주 의 요 구

제 목 시공감리 시 내압시험 규정 압력 미준수

A 부설공사(접수번호 : 2024-2207969)

[첨부 1] 기밀시험기록지 및 세부사진

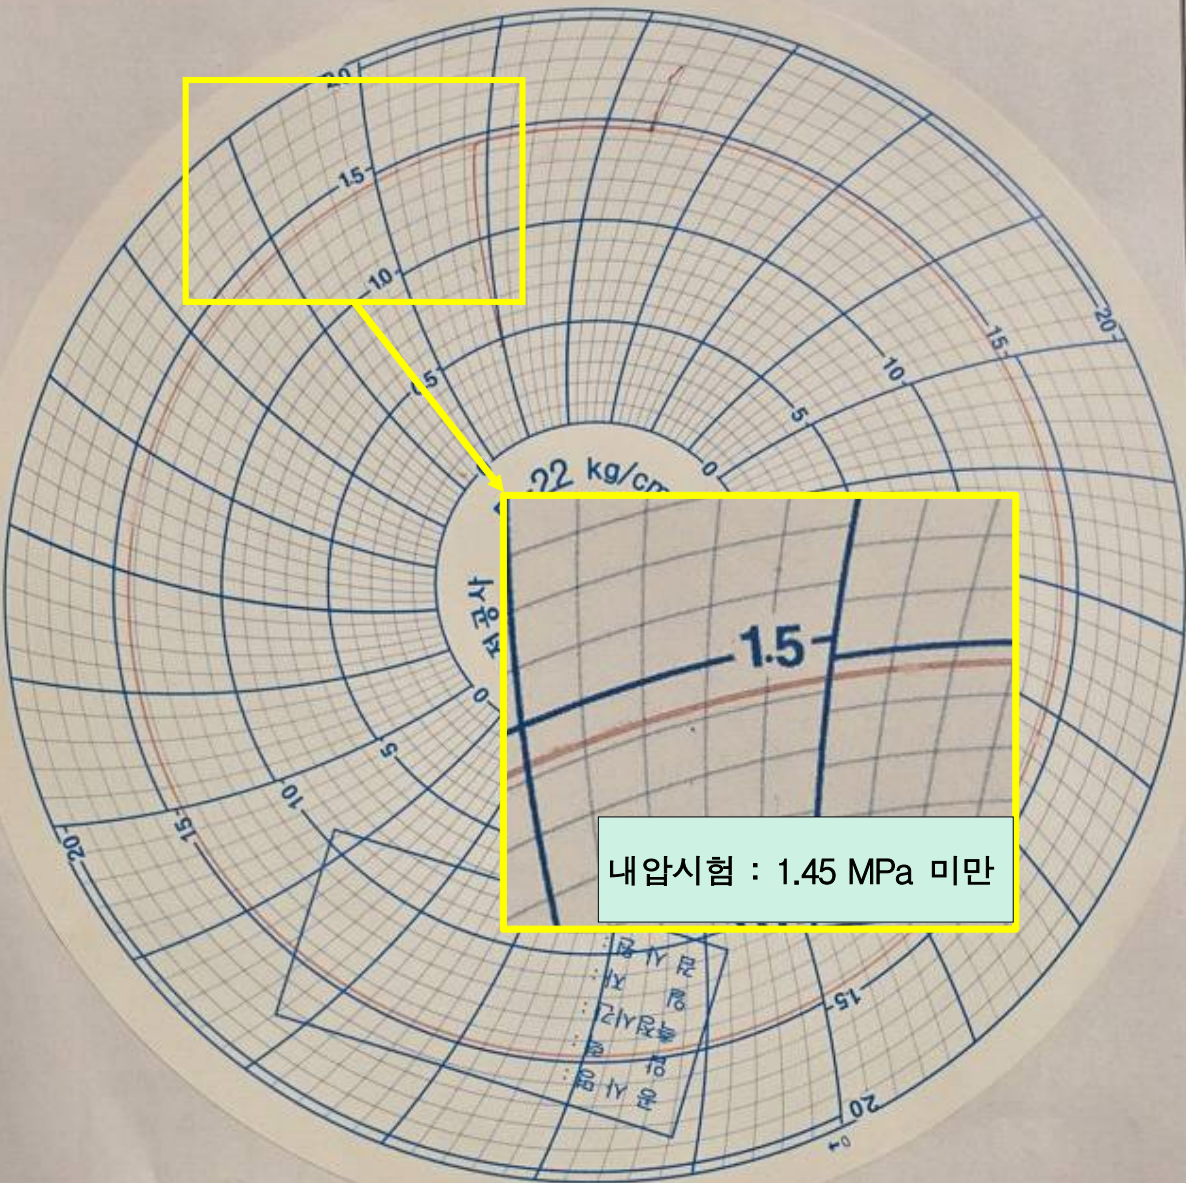
그러나 경남서부지사 관련자(4급 ○○○ 차장(現 ○○본부))은 ‘A 부설공사’에 대한 시공감리를 실시하면서 최고사용압력이 0.97 MPa인 배관에 대한 내압시험을 실시하면서 시험압력을 규정압력(최고사용압력의 1.5배)인 1.455 MPa보다 낮은 압력(1.45 MPa 미만)로 설정하여 시험을 실시·완료하였으나 최종 시공감리를 “적합”처리하여 안전성 확보가 미흡한 상태에서 시설이 운영되는 결과를 초래하였다.

* 내압시험기록지 판독 시 1.45Mpa 미만(약 1.43Mpa)로 확인([첨부 1] 확인)

시공감리 시 내압시험을 실시하면서 시험압력을 규정압력보다 낮은 압력으로 설정하여 실시하였음에도 이를 제대로 확인하지 않고 최종 ‘적합’ 처리한 관련자에게 엄중 주의를 촉구하여 주시기 바랍니다. (주의)
